**Forum mondial de l'harmonisation des Règlements  
concernant les véhicules**

Groupe de travail de l'éclairage et de la signalisation lumineuse

Soixante-septième session

Amendements collectifs – Règlements n<sup>os</sup> 3, 7, 23, 45, 87, 98, 112, 113 et 123**Proposition d'amendements collectifs aux Règlements n<sup>os</sup> 3, 7,  
23, 45, 87, 98, 112, 113 et 123****Communication de l'expert du Groupe de travail «Bruxelles 1952»\***

##### 1. Feu de position avant

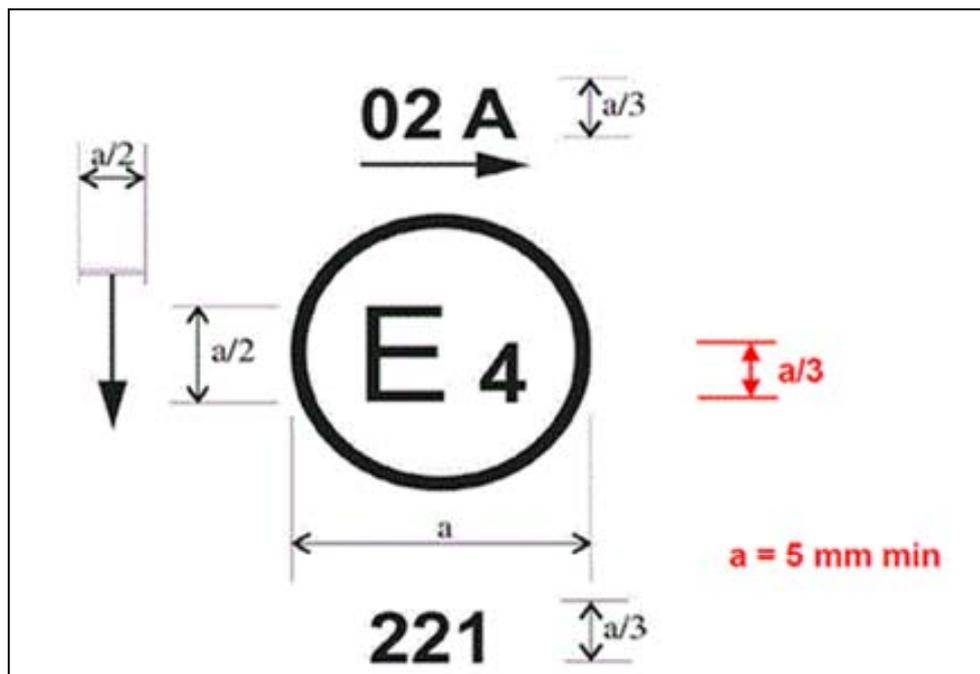
Annexe 3, modifier comme suit:

Le numéro figurant à proximité du symbole "A" indique que l'homologation a été accordée conformément aux prescriptions du Règlement n° 7 modifiées par la série 02 d'amendements. La flèche horizontale indique que du côté de sa pointe, les spécifications photométriques imposées sont satisfaites jusqu'à un angle de 80° H. La flèche verticale

partant d'un segment horizontal et dirigée vers le bas indique une hauteur de montage autorisée égale ou inférieure à 750 mm à partir du sol pour ce dispositif.».

- a) Les dispositifs d'éclairage, à l'exception des feux de marche arrière:  $a \geq 8$  mm (sur du verre),  $a \geq 5$  mm (sur des matériaux plastiques);
- b) Tous les dispositifs, à l'exception des dispositifs d'éclairage:  $a \geq 5$  mm;
- c) Dans le Règlement n° 7, la dimension «a» a été omise par inadvertance lors d'amendements antérieurs et doit être indiquée à nouveau.

#### Figure 1

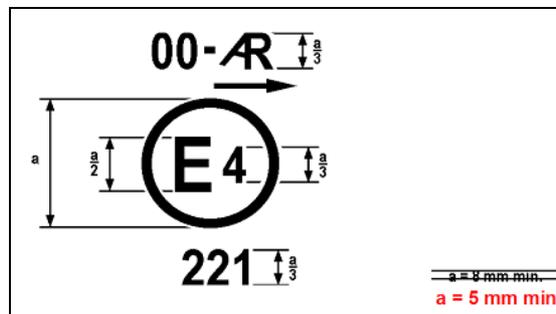
Annexe 2, figure 1, modifier comme suit:

#### I. Exemple de marque d'homologation d'un nettoie-projecteur

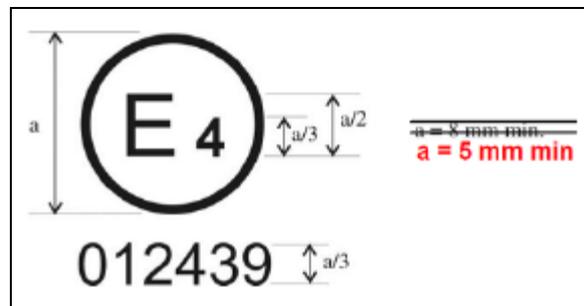
Annexe 3, figures 1 et 2, modifier comme suit:

## A6. Proposition de complément 4 à la série 01 d'amendements au Règlement n° 98

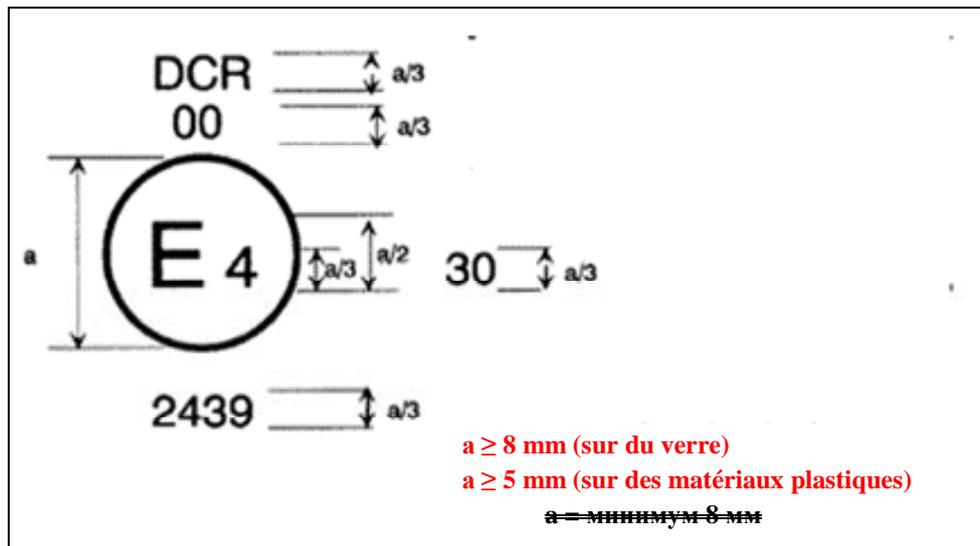
Annexe 2, modifier comme suit:

Annexe 2

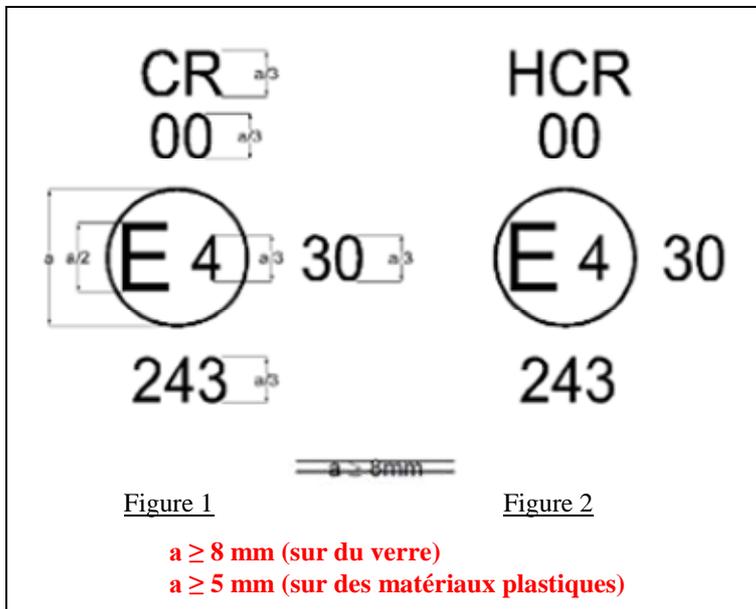
Annexe 2, modifier comme suit:

Annexe 2

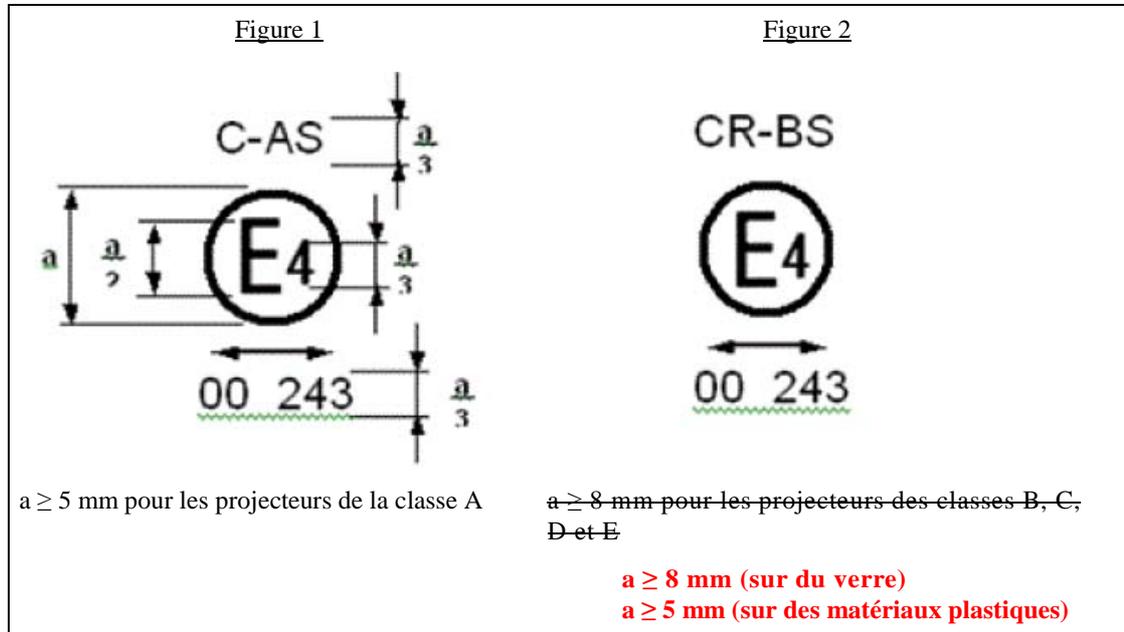
Annexe 2, modifier comme suit:

Exemple 1

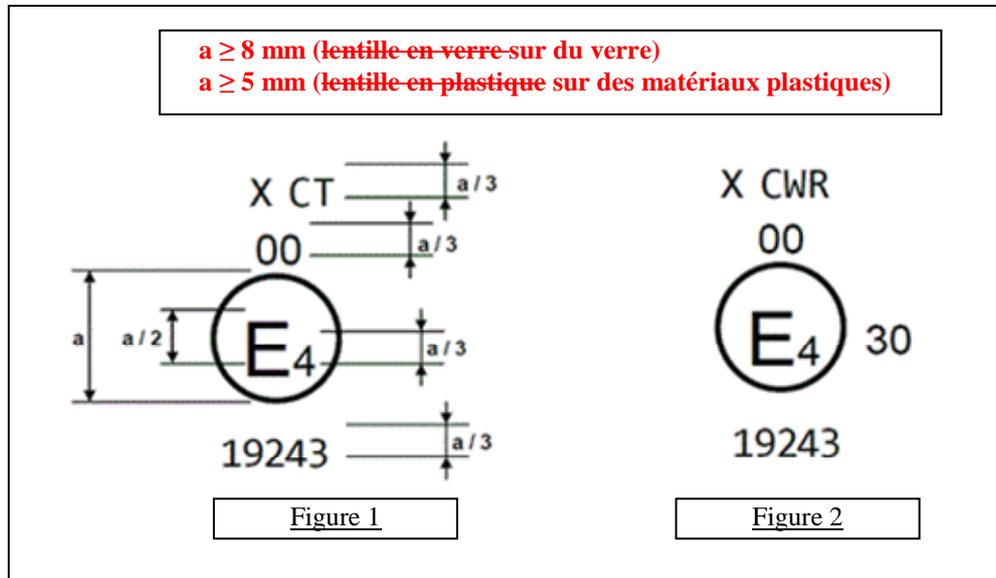
Annexe 2, modifier comme suit:
